**AVIS RELATIF À LA PROTECTION
CONTRE LES EVENTUELS EFFETS NOCIFS ET NUISANCES
PROVOQUÉS PAR LES RAYONNEMENTS NON IONISANTS
GÉNÉRÉS PAR DES ANTENNES ÉMETTRICES STATIONNAIRES**

Commune : CHAUDFONTAINE - Exploitant : ORANGE

Référence exploitant : 314L1_1/ 30481L1_1/ 40481L1_1/ 50481L1_1

Rapport n° 1093 / 2025

Figure 1 : Vue en plan des lieux de séjour et des points de contrôle

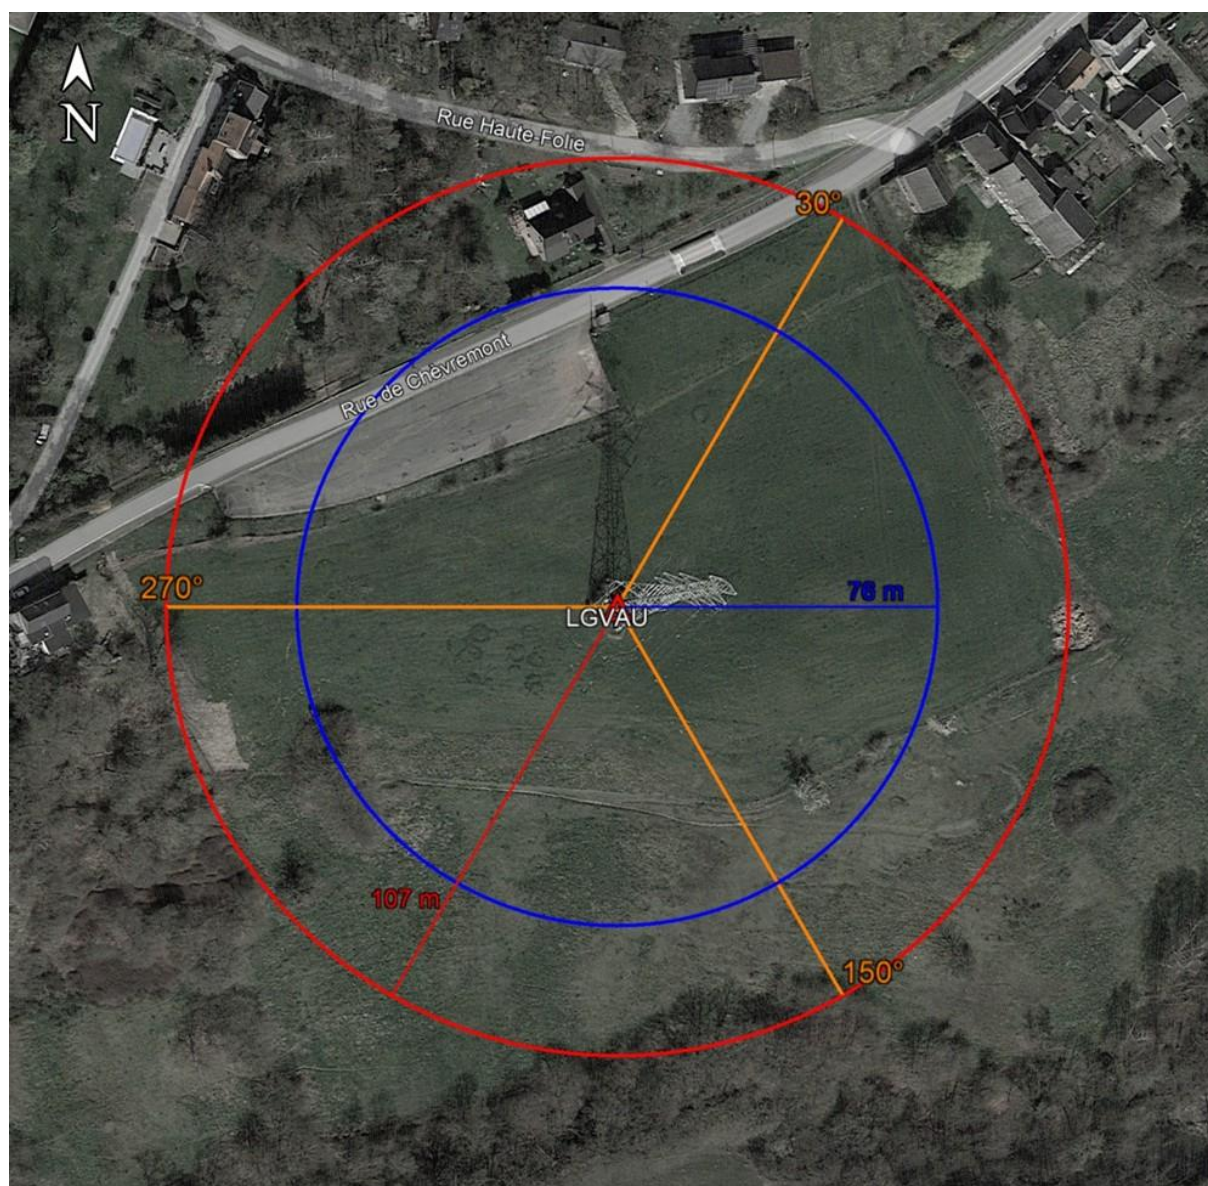
N° point de contrôle	LS	Atténuation (dB)	Indice d'exposition relatif à la limite par installation IE_i
Aucun lieu de séjour ne se trouve dans la zone où la limite d'immission pourrait être atteinte

En ce qui concerne les antennes de l'installation mentionnées dans le tableau 1, la distance maximale à laquelle la limite pourrait être atteinte, à l'extérieur, est égale à 102,6 m. S'il n'y a pas de LS à une distance inférieure, les antennes respectent forcément la limite d'immission.

Dans le cas des LS situés à l'intérieur des bâtiments, une atténuation d'obstacle est prise en compte et il en résulte que la distance maximale à laquelle la limite pourrait être atteinte se réduit à 73,8 m.

Figure 2 : Vue en plan des installations d'antennes dans un rayon de 300 mètres autour de l'installation faisant l'objet de la demande d'avis

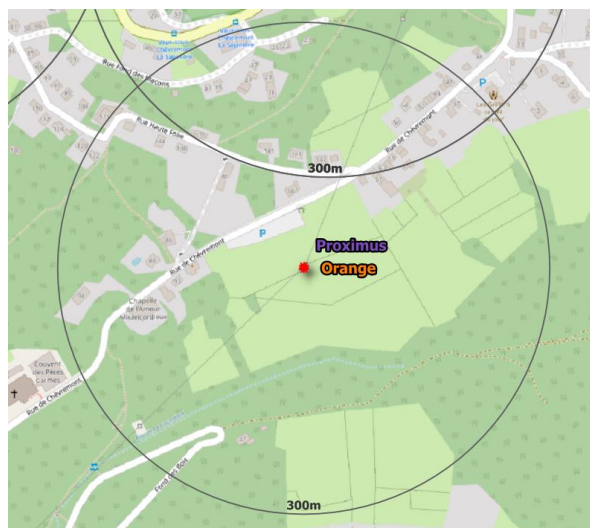
- il y a au plus 4 installations d'antennes émettrices stationnaires présentes dans la zone d'évaluation de 300 mètres de rayon représentée dans la figure 2, y inclus l'installation référencée dans le paragraphe 2 : la limite cumulative définie à l'article 4, §2 du décret est nécessairement respectée dans les lieux de séjour à l'intérieur de la zone d'évaluation de 300 mètres de rayon ;

Compte tenu des considérations ci-dessus, il apparaît que l'intensité du rayonnement électromagnétique généré, dans les lieux de séjour situés dans un rayon de 300 mètres autour de l'installation référencée dans le paragraphe 2, par l'ensemble des antennes émettrices stationnaires de l'ensemble des exploitants du même site d'antennes émettrices stationnaires respecte la limite fixée à l'article 4, § 2 du décret.
